Naše značka  
TOÚ/024-24/Ko

Vysvětlení, změna č. 3 zadávací dokumentace k veřejné zakázce na stavební práce „**Most ev. č. 323-007 a ev.č. 323-008 Nechanice včetně komunikace**“.

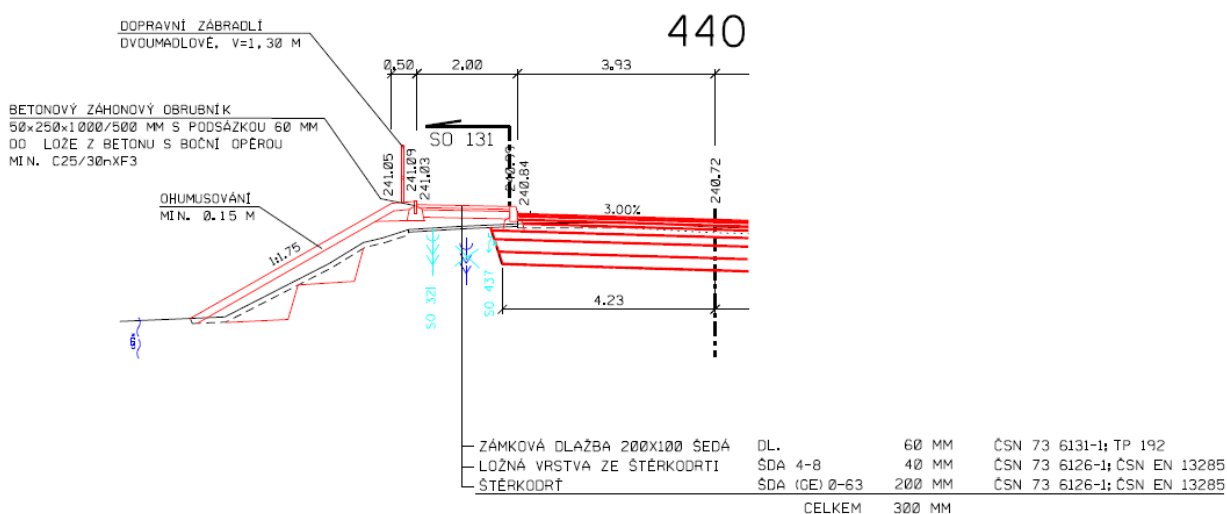
2. V soupise prací je u SO 131 položka 56334 VOZOVKOVÉ VRSTVY ZE ŠTĚRKODRTI TL. DO 200MM

s popisem položky: **ŠDA frakce 0/63 v tl. 200 mm (chodník), odečteno z cad** dle vzorového příčného řezu:

U položky dochází k rozporu vzorového příčného řezu a technickou zprávou, v které je uvedena štěrkodrt' ŠDA 0-32 viz níže:

zámková dlažba	DL.	60 mm
lože ze štěrkodrti	ŠDa 4-8;	40 mm
štěrkodrt'	ŠDa (GE); 0-32;	<u>200 mm</u>
Celkem		tl. 300 mm

Žádáme zadavatele o upřesnění, zda bude použita štěrkodrt' ŠDA 0-32, nebo ŠDA 0-63 a sjednocení soupisu prací s technickou zprávou.

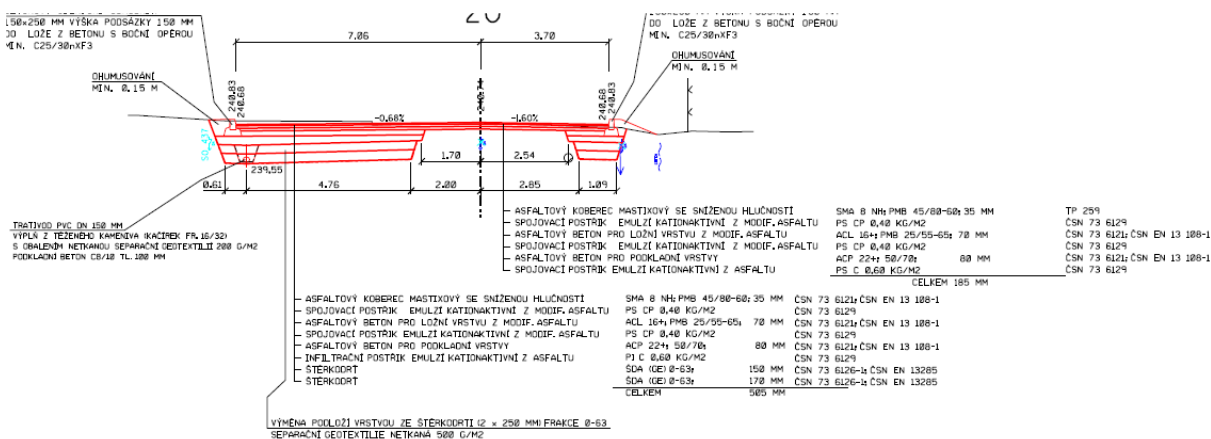
1, V soupise prací je u SO 127 pol. 56333 VOZOVKOVÉ VRSTVY ZE ŠTĚRKODRTI TL. DO 150MM

S popisem položky: ŠD 0-63; tl. 150 mm

Dle vzorového příčného řezu:

Zde dochází k rozporu soupisu prací s vzorovým příčným řezem a technickou zprávou, kdy v soupisu prací je v popisu uvedeno ŠD 0-63 a v technické zprávě je uvedena frakce 0-32 viz níže:

asfaltový koberec pro obrusné vrstvy	ACO 11+; 50/70;	50 mm
spojovací postřik asfaltovou kationaktivní emulzí	PS-C (0,350 kg/m <sup>2</sup> )	
asfaltový beton pro ložní vrstvu	ACL 16+; 50/70;	70 mm
spojovací postřik asfaltovou kationaktivní emulzí	PS-CP (0,350 kg/m <sup>2</sup> )	
asfaltový beton pro podkladní vrstvy	ACP 22+; 50/70;	
Celková tloušťka konstrukce vozovky sjezdu		tl. 120 mm
zámková dlažba šedá obdélníková 200/100	DL;	80 mm
ložná vrstva štěrkočrt'	L; frakce4-8;	40 mm
podkladový beton	PB II; C16/20;	100 mm
štěrkočrt'	ŠDb (GE); 0-32;	150 mm
Celková obnova konstrukce vozovky sjezdu		tl. 370 mm
zámková dlažba červená (hmatná) obdélníková 200/100	DL;	80 mm
ložná vrstva štěrkočrt'	L; frakce4-8;	40 mm
podkladový beton	PB II; C16/20;	100 mm
štěrkočrt'	ŠDb (GE); 0-32;	150 mm
Celková obnova konstrukce vozovky sjezdu		tl. 370 mm

Dochází k rozporu popisu položky v soupisu prací s vzorovým příčným řezem, žádáme zadavatele o opravu a sjednocení soupisu prací s dokumentací.

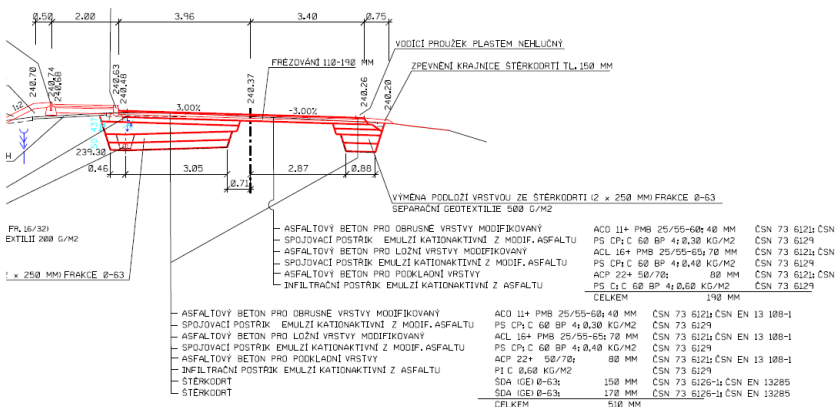
5, V soupise prací SO 106 jsou položky 574D46, 574D66 ASFALTOVÝ BETON PRO LOŽNÍ VRSTVY MODIFIK ACL 16+, 16S

S popisem položky: **ACL 16+ 50/70; odečteno z cad**

Dle vzorového příčného řezu:

Dochází k rozporu popisu položek v soupisu prací s vzorovým příčným řezem, žádáme zadavatele o opravu a sjednocení soupisu prací s dokumentací.
